FAUSKE KOMMUNE

SAKSPAPIR

PARKERINGSPLASS VED SULITJELMA KIRKE
Vedlegg: Ingen

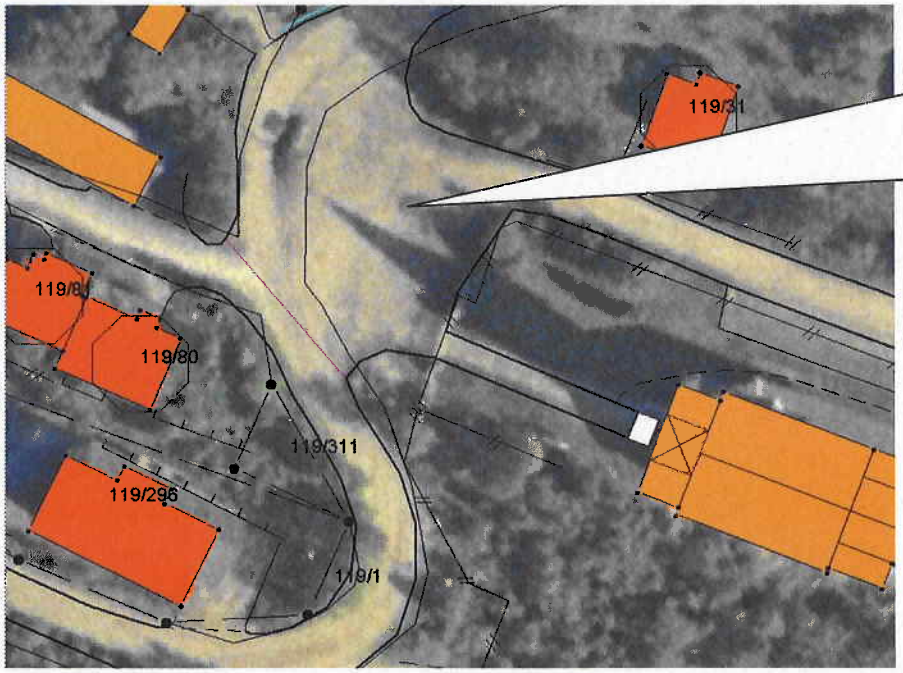
Som vist på nedenstående kartutsnitt er det behov for å avgrense parkeringsområdet ved kirken for deretter å sette opp skilt nr 552 med angivelse av at her er en parkeringsplass. Uten en fysisk avgrensning nyttes området som veg.

Aktuelt område med ortofoto som bakgrunn. Hele parkeringsområdet er uten avgrensning og nyttes som vegareal og parkeringsplass.

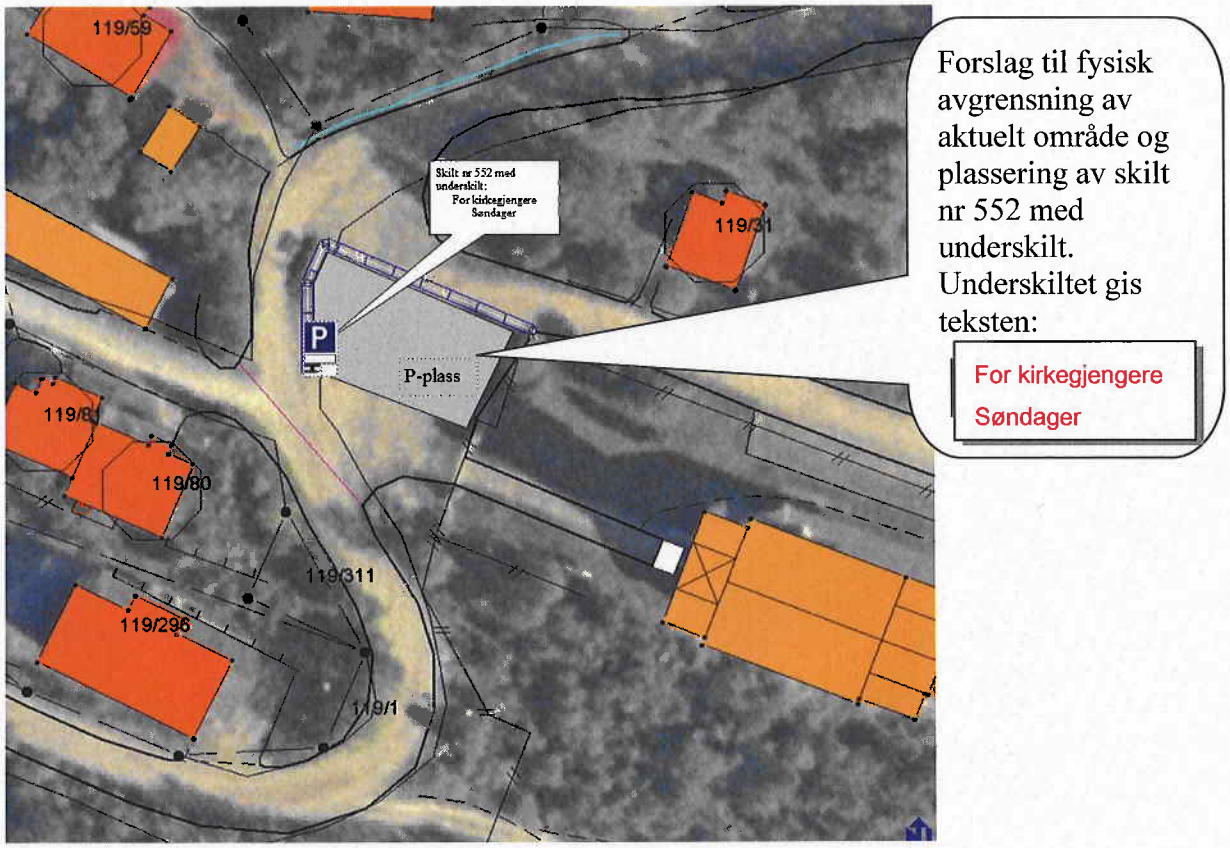
Den fysiske sperren som er inntegnet er ca 35 m.
Denne foreslås etablert med passende betongblokker eller guardrail.

SNU har i møte 19 mai og befaring av nevnte område, ikke funnet å kunne anbefale forslaget til parkeringsplass til Sulitjelma Kirke, slik det foreligger i dag.

Ulempene som løsningen vil medføre, er slik vi vurderer det, langt større og ikke avklart i en helhet, som gjør at vi kan gå for nevnte forslag.

Det gjelder adkomsten for offentlige tjenester som, brøyting, brannvesen, renovasjon og annen tungtransport t, som får en for dårlig svingradius og areal for å komme frem til boligfeltet.

Dette vil bli ytterlige forsterket i vinterperioden når behovet for snørydding er tilstede.

SNU mener at område møt øst og nord, på nordsiden av kirken, kan opparbeides som egnet parkeringsplass, med brolagt steingangfelt inn mot kirketrappen. Parkeringsarealet kan utvides mot vest.

Ideelt skulle lyktestolper vært flyttet til motsatt side av veien, samt den som er tenkt som naturlig avgrensing i forslaget til parkeringsløsning. I tillegg må området, inkludert parkerings areal, bli asfaltert.

Fauske kirkelige fellesråd har befart det aktuelle området ved Sulitjelma kirke og gitt en muntlig tilbakemelding om at det ikke er behov for å anlegge parkeringsplassen på så stort område som angitt foran. På kartutsnittet nedenfor er det angitt at det kan anlegges parkeringsplasser vinkelrett inn til kirkegjerdet. Ved å avgrense parkeringen slik er det kun nødvendig å asfaltere merkede plasser og å sette opp skilt nr 552 med underskilt (For kirkegjengere)

Det anlegges 6 parkeringsplasser vinkelrett inn til kirkegjerdet på nordsiden av hovedporten. Det skiltes for disse plassene med skilt nr 552 med underskilt

For å muliggjøre merking av den enkelte parkeringsplass asfalteres parkeringsområdet.
